<p>ALCALDÍA MAYOR DE BOGOTÁ D.C. GOBIERNO SEGURIDAD Y CONVIVENCIA Fondo de Prevención y Atención a Emergencias</p>	CONCEPTO TÉCNICO SOBRE NECESIDAD DE ESTUDIOS DETALLADOS DE AMENAZA Y RIESGO POR FENOMENOS DE REMOCIÓN EN MASA DENTRO DEL TRÁMITE DE LICENCIA URBANÍSTICA	Código:	GPR-FT-10
		Versión:	02
		Código Documental:

1.1 CONCEPTO TÉCNICO No. CT:	5405
1.2 ÁREA:	INVESTIGACIÓN Y DESARROLLO
1.3 COORDINACIÓN:	CONCEPTOS TÉCNICOS
1.4 REFERENCIA CRUZADA RADICADO FOPAE:	2008ER14306
1.5 RESPUESTA OFICIAL No.	RO-33084

2.1 SOLICITANTE:	CURADURÍA URBANA No. 4
2.2 PROYECTO:	Nuevo Edificio Arquitectura – Universidad de los Andes
2.3 LOCALIDAD:	17. Candelaria
2.4 UPZ:	94. La Candelaria
2.5 BARRIO O SECTOR CATASTRAL:	Las Aguas
2.6 DIRECCIÓN:	Carrera 1 No. 18A – 10 (*)
2.7 CHIP:	AAA0030HKMS
2.8 MANZANA CATASTRAL:	31
2.9 PREDIO CATASTRAL:	06
2.10 ÁREA (Ha):	0.77
2.11 FECHA DE VISITA:	Noviembre 18 de 2008

CT- 5405 - PROYECTO: "Universidad de Los Andes Nuevo Edificio Arquitectura"

Figura 1. Localización General del Proyecto “Nuevo Edificio de Arquitectura- Universidad de los Andes”, en el Plano Normativo de Amenaza por Remoción en Masa del POT (Decreto 190 de 2004).

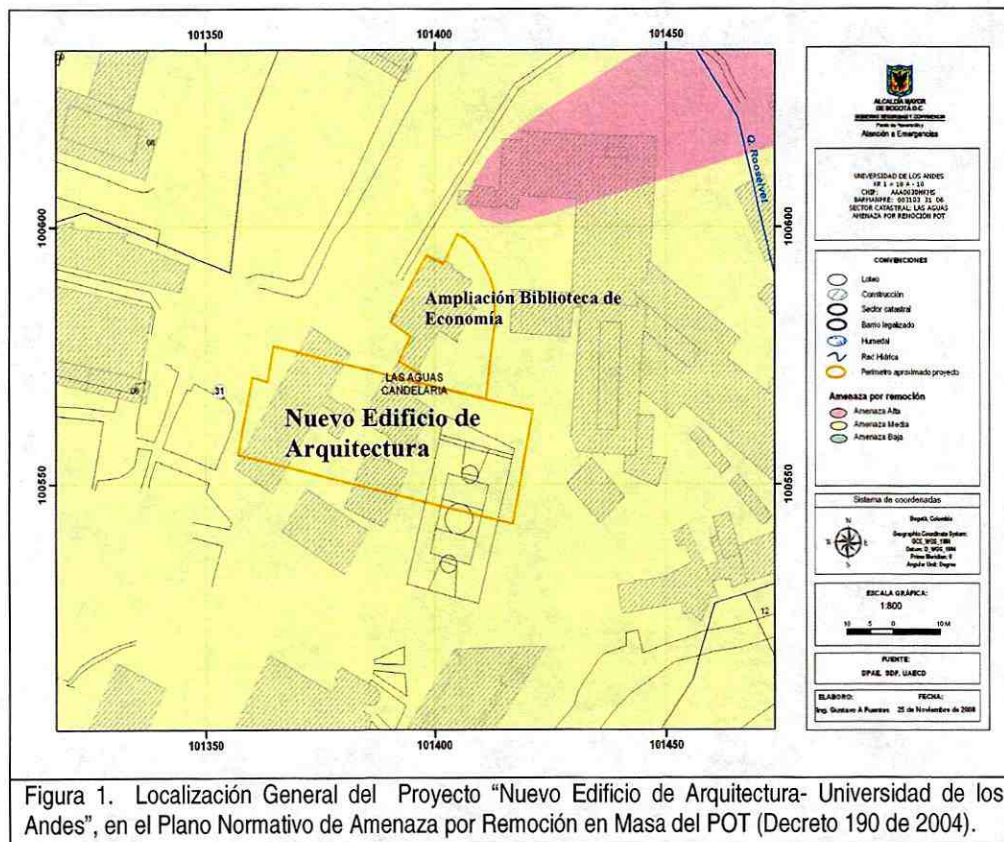
Conforme con el plano normativo de “Amenaza por Remoción en Masa” del Plan de Ordenamiento Territorial de Bogotá – POT, el sector donde se localiza el proyecto “Universidad de los Andes Nuevo Edificio Arquitectura” ubicado en la Localidad Candelaria, se encuentra en una zona de AMENAZA MEDIA por procesos de remoción en masa (Figura 1).

Fotografía No. 3. Zonas sujetas a demolición en donde no se evidencian procesos de inestabilidad.

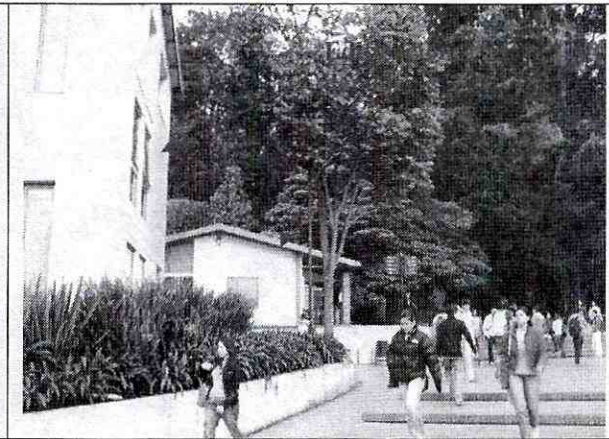
El proyecto se desarrollará en una zona a media ladera, aledaña a zona donde se realizará la ampliación de la biblioteca de Economía, para lo cual se demolerán edificaciones existentes de hasta tres (3) pisos de altura y se utilizarán algunos espacios actualmente destinados a actividades deportivas (Fotografías No. 1 y 2). La Construcción, de acuerdo con la información suministrada en la solicitud de la curaduría se realizará aprovechando la pendiente del terreno y la cimentación del edificio tendrá forma escalonada. Se estima que la altura de las excavaciones para los escalones no supere los 7m. En las edificaciones existentes en la zona del proyecto y las zonas aledañas, no se evidencian daños o patologías que permitan identificar o definir la presencia de procesos de inestabilidad geotécnica en el área del proyecto (Fotografías No. 3 y 4).

En el momento de la verificación de campo adelantada, no se evidenció la presencia de procesos de remoción en masa activos, que involucren el área donde se busca desarrollar el proyecto.
